7月分受理報告に係る助言事項（事業者回答）

（1）事業名：（仮称）神宮外苑地区市街地再開発事業（工事の施行中その1）

項目：生物・生態系

代表する事業者名：三井不動産株式会社

調査地点図（プロジェクトサイトより抜粋）

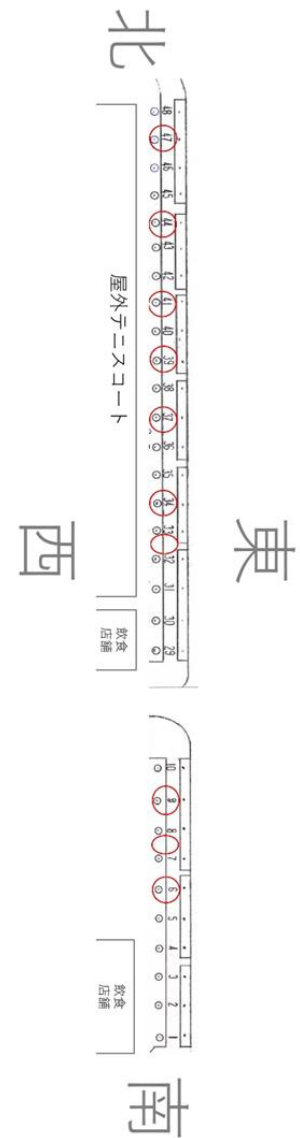
● 21 項目
環境保全の措置では、「工事の施行中及び完了後の一定期間にわたり、いちよう並木の活力度調査などモニタリングを実施」しているが、実施状況に示された「活力度調査」だけでは、いちように影響が及んだものを検出するものであり、保全を目的としたモニタリングとしては不十分ではないか。「活力度調査」に加えて、いちよう並木における日射量や土壌水分量など地上や地下環境のモニタリングを実施して、工事や建築物による周辺環境への影響を定量的に把握し、その結果を施工計画や保育管理に随時役立てることで、いちよう並木に対する工事の影響の未然防止につながるのではないか。

4 列いちよう並木への日影の影響については、事後調査により日影となる時間数等を確認するとともに、地下水位モニタリングを実施し、事後調査報告書で報告する予定です。
これらの結果と合わせて活力度調査を実施し、樹木医などの専門家の指示を仰ぎながら必要に応じて対応を行っていく計画です。
また土壌水分量モニタリングなど必要な調査については、今後検討します。

しかしながら、10 地点中 9 地点で、コンクリート塊や石礫、塩化ビニル製パイプ等が出現したことなどから、昨冬実施と比べ、範囲を広げ必要なエリアで地点数を増やすなど徹底した調査を引き続き実施することとしています。（今冬実施予定）

今後も継続する根系調査の結果や樹木医の見解を踏まえ、野球場棟のセットバックなど、いちょう並木を確実に保全するために必要な施設計画の見直しに取り組んでまいります。
